## DEMANDE DE PERMIS DE CONSTRUIRE

### Projet photovoltaïque et agricole des Fontanelles Energies

*Commune de Ménesplet*

### Modification de l'implantation pour mise en conformité à l'article L111-6 du code de l'urbanisme

- Implantation initiale
- Implantation modifiée

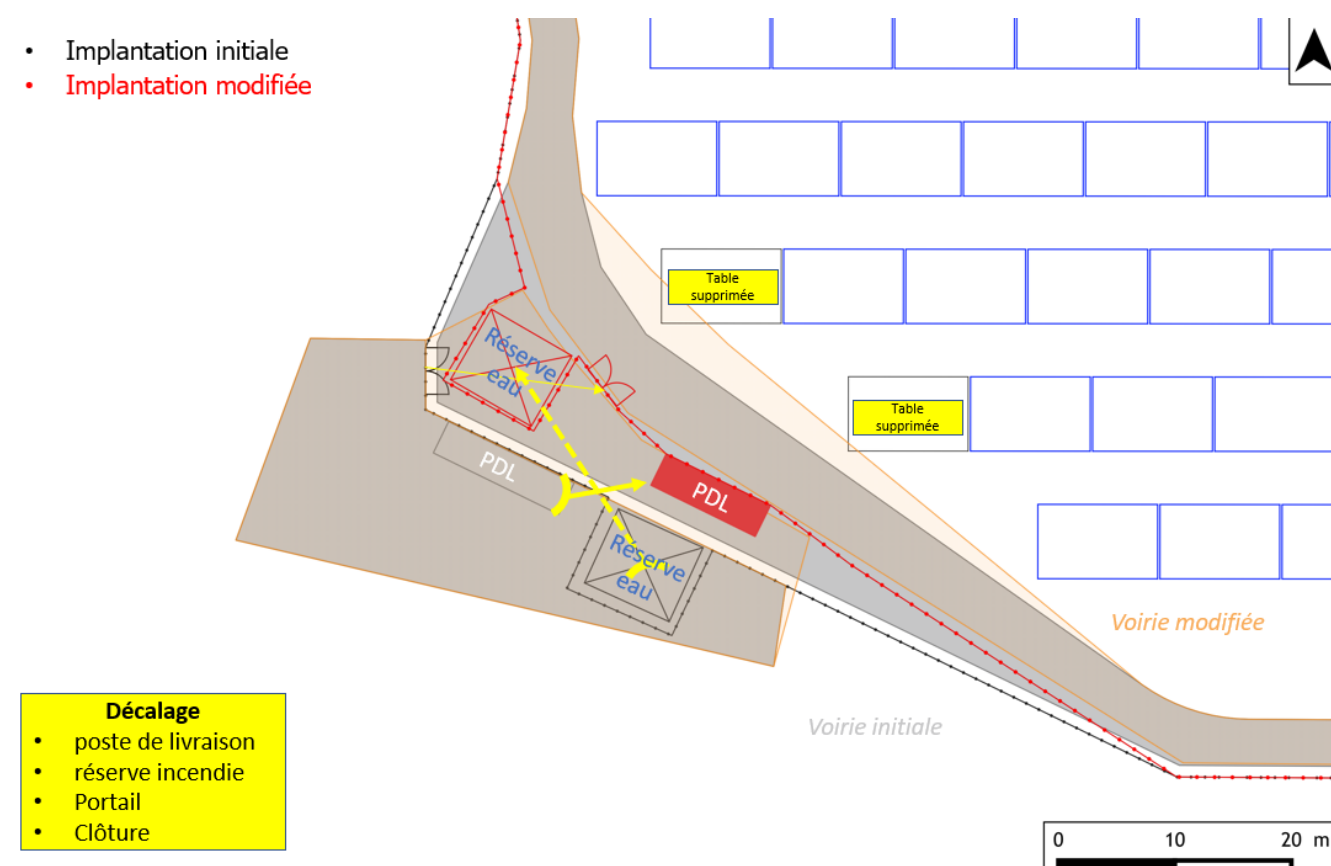
Afin de correspondre à l'article L111-6 du code de l'urbanisme, les constructions liées au projet (poste de livraison, bâche incendie) ont été décalées à plus de 75m de l'axe de la route RD6089, classée à grande circulation. Ces modifications mineures ont principalement consisté à un simple repositionnement en retrait du poste de livraison et de la bâche incendie.

Quatre modifications ont été apportées au projet des Fontanelles Energies :

- Le poste de livraison a été décalé d'une quinzaine de mètres vers le nord-est, tout en restant sur la voirie à créer (plateforme en amont du portail et piste interne) ;
- La bâche à incendie a été décalé d'une vingtaine de mètre vers le nord-ouest (Il y a eu inversion des deux infrastructures en plus du décalage vers le nord), tout en restant sur la voirie à créer (plateforme en amont du portail et piste interne) ;
- La voirie à créer à l'entrée du parc (plateforme d'accès et piste interne) a été remodelée. La plateforme d'accès en amont du portail a été agrandie sur la surface de piste interne d'entrée au site, juste après le portail d'accès.
- Deux tables photovoltaïques ont été retirées pour pouvoir intégrer ces décalages.

Carte 2

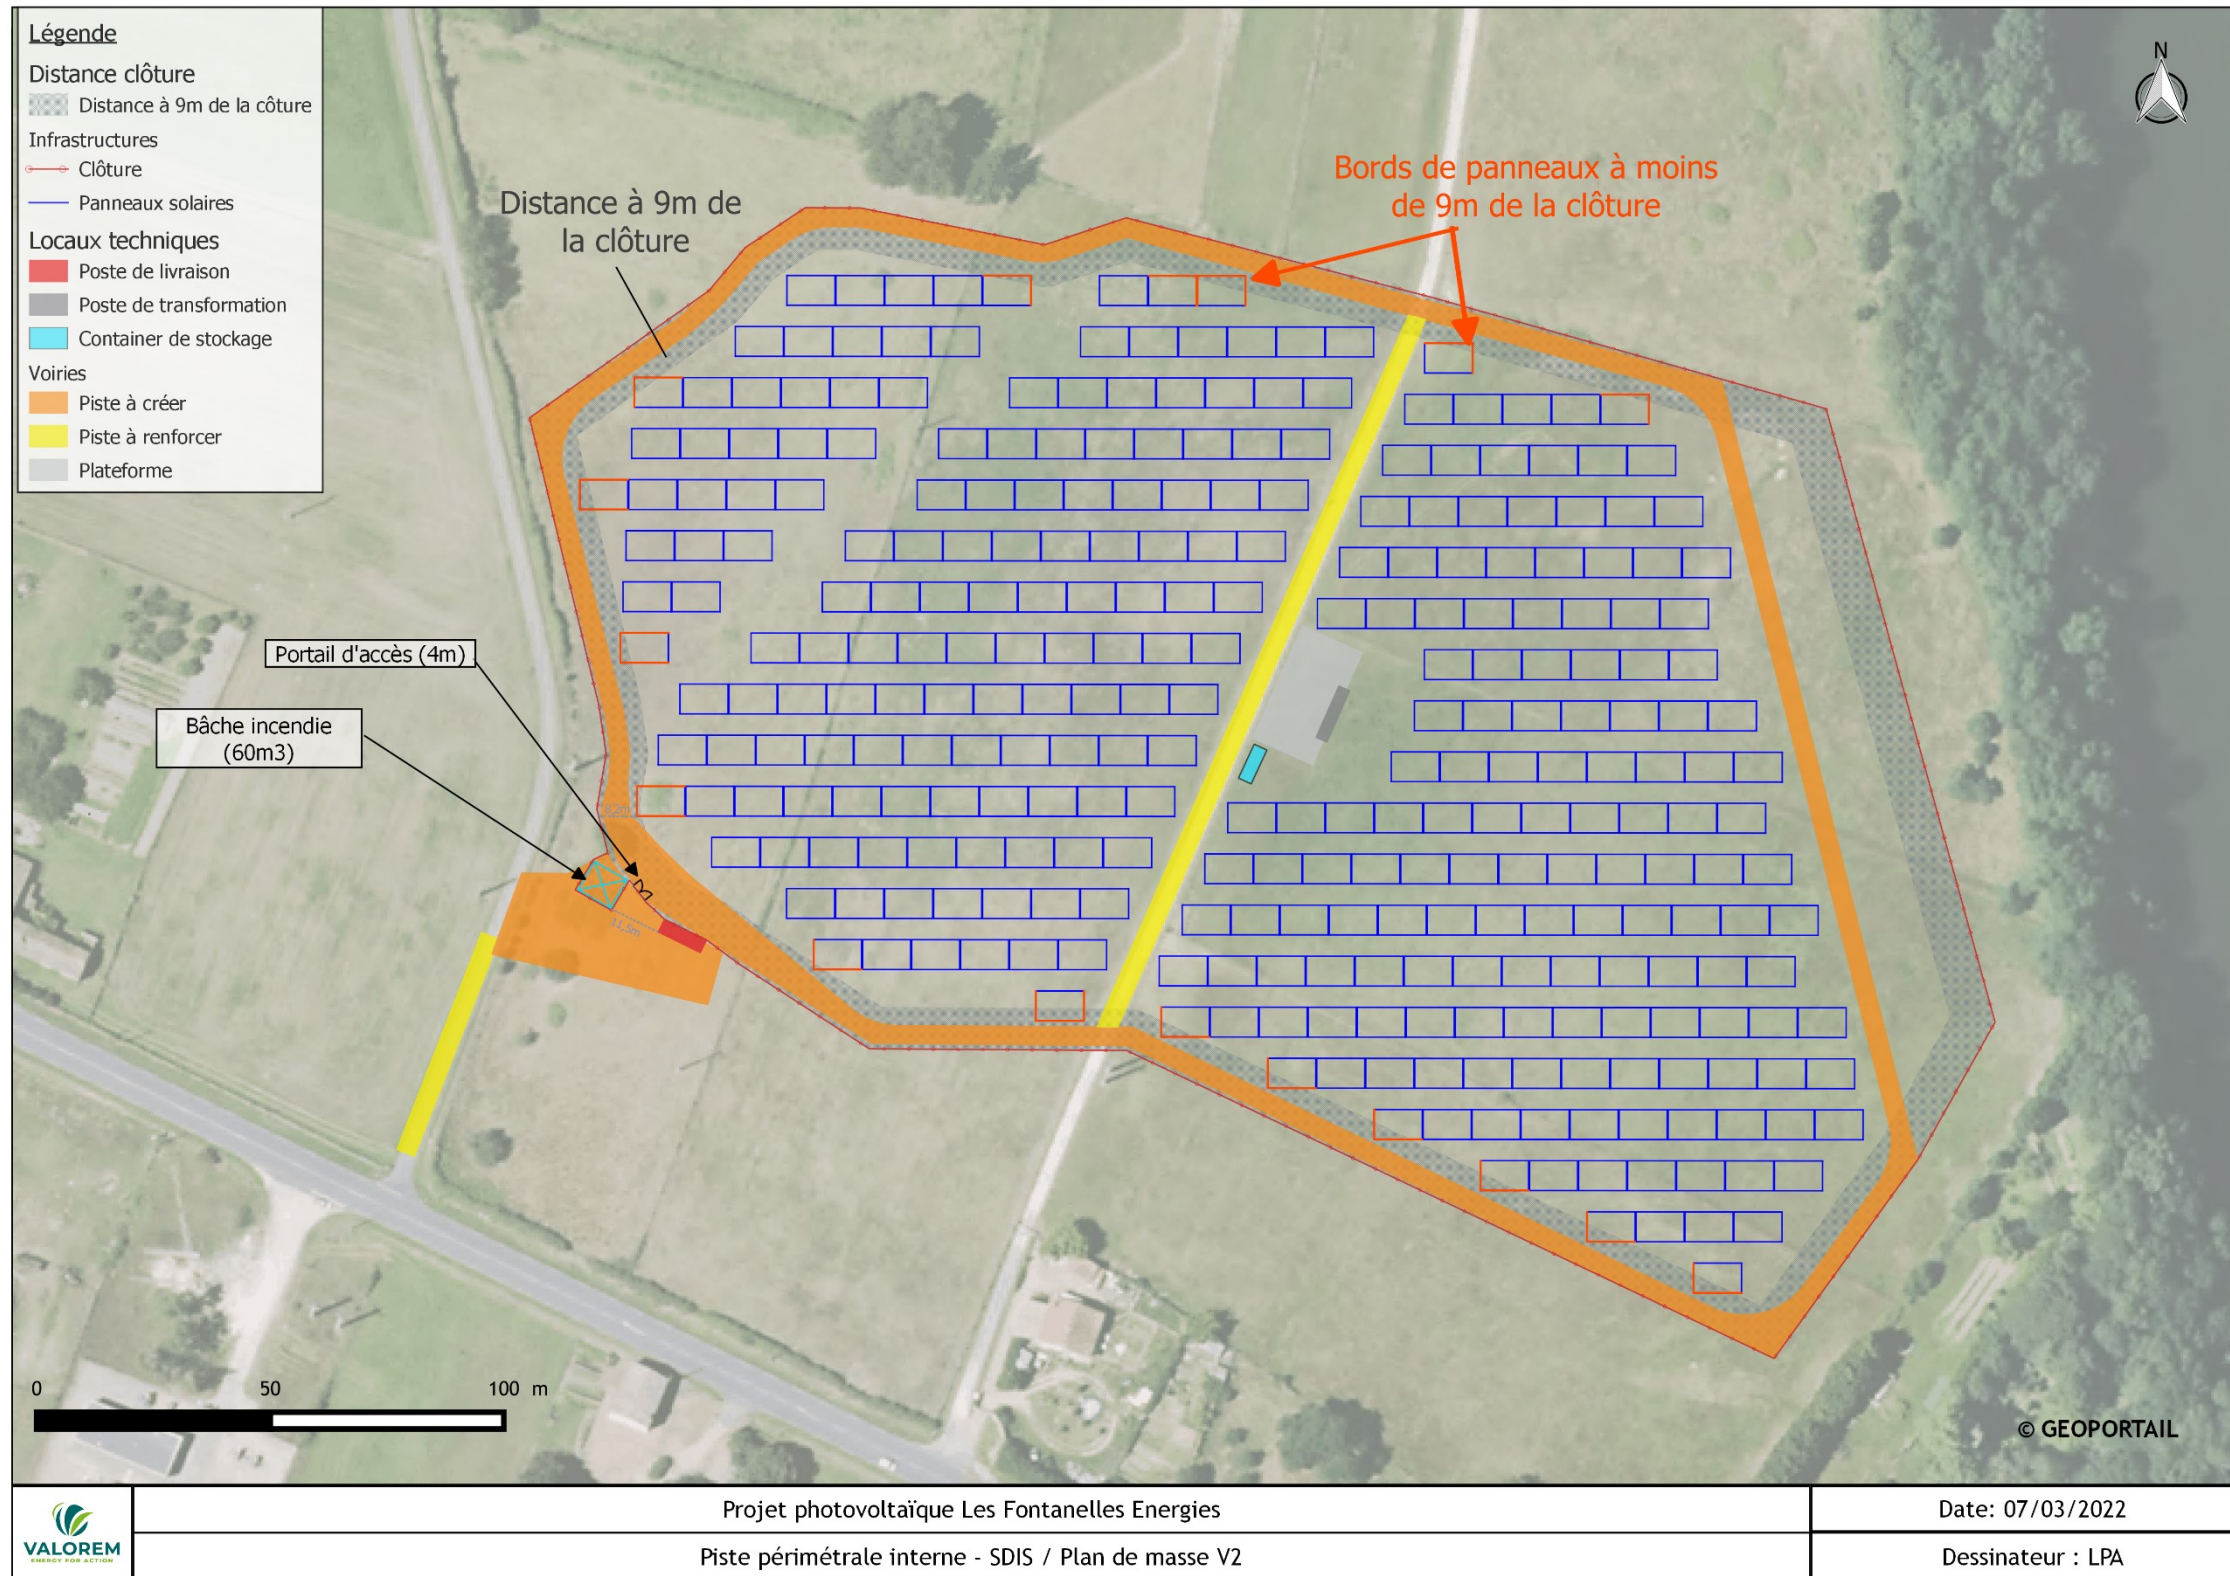
La distance entre la clôture et les installations sous tensions (bords des panneaux photovoltaïques) pourra être, ponctuellement, de 7,5 m, la majorité des tables étant à plus de 9m de la clôture (2 tables ayant été retirées à l'entrée du site et la position du poste de livraison et de la réserve incendie ayant été remodelée pour correspondre à ces exigences) (voir carte 2 ci-après).

Les caractéristiques de la réserve incendie seront conformes aux exigences (débit de 60m<sup>3</sup>/h). Une aire d'aspiration de 32m<sup>2</sup> sera disponible devant la prise d'eau directe de la bâche, au niveau de la piste d'accès à créer (en amont du portail).
